## Réponse à une demande de permission de voirie

N° de dossier : 1039826/CAN400464/2402911 /  
Date : 10/06/2024  
Contact : Benedicte GACHE

15140 ST CIRGUES DE MALBERT - RD542.

**PROPOSITION D'IMPLANTATION**  
**CONSEIL DÉPARTEMENTAL / PAT/ DM**  
**SERVICE GESTION DU TERRITOIRE MAURIAC**  
**RD n°542**

**Schéma n°9 sous chaussée RD catégorie 1 niveau 2b, cat.2 et cat.3 pour tranchée "isolée" et "longitudinale"**

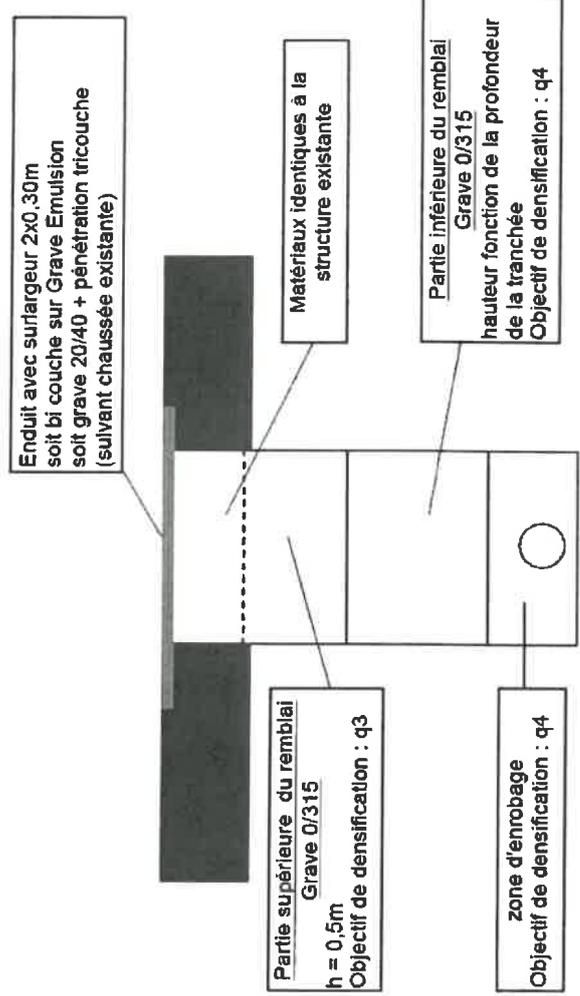
N° RD	Catégories et niveaux RD Cat.1 niv 1 Cat.1 niv 2a Cat.1 niv. 2b Cat. 2 Cat 3	Repère Plans joints PR	Côté de la route D ou G suivant le sens des PR	Technique * TT, TE, FD, F, SA	LONGUEUR SOUS DOMAINE PUBLIC				N° du schéma type applicable (schémas annexés à la PI)  observations diverses	
					Sous Chaussée	Sous accotement	Au-delà de L	Sous fossé		Sous trottoir
542	Cat 3	PR 0+990	G	TT	2 m				Schéma 9 avec finition en enrobé à chaud  Passer la gaine sous le caniveau

**Faire attention au réseau pluvial, grilles, aqueducs, passages busés ou maçonnés**

**Une chambre sera posée sur la conduite existante ; le niveau supérieur de la chambre ne dépassera pas le niveau de la chaussée**

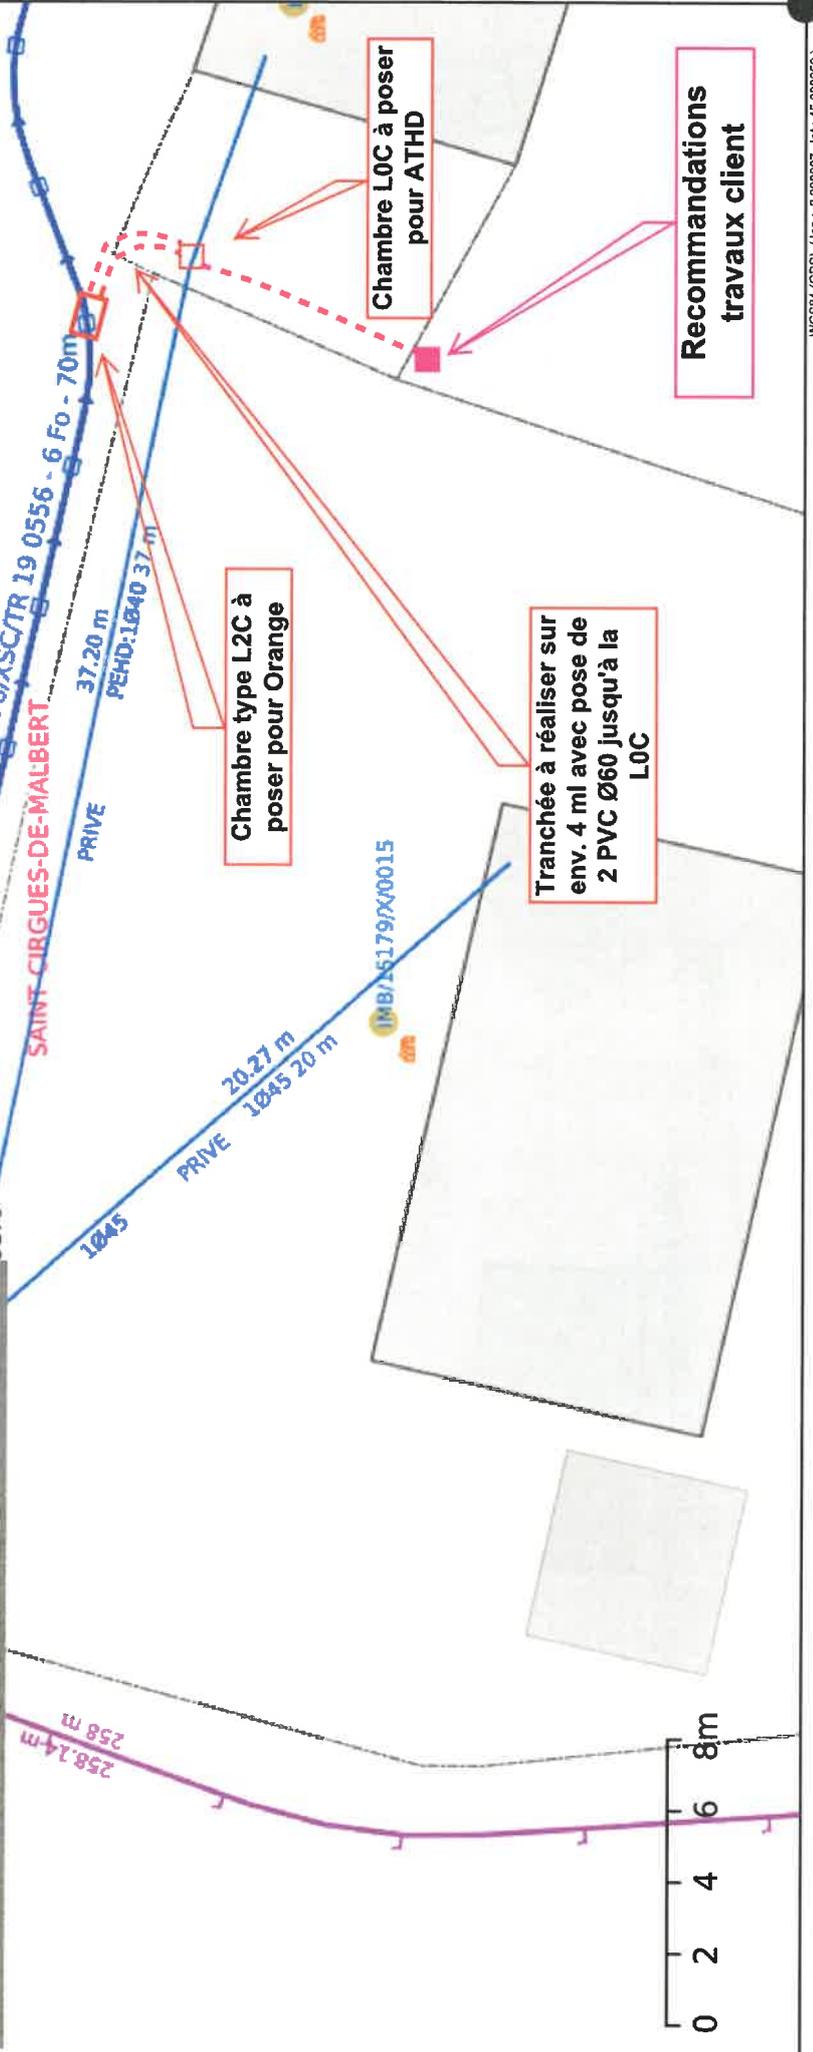
Monsieur le Maire autorise les travaux mentionnés par Orange, à condition que la chambre PTT soit posée de niveau et que toute détérioration de voirie soit remise en état avec de l'enrobé à chaud.
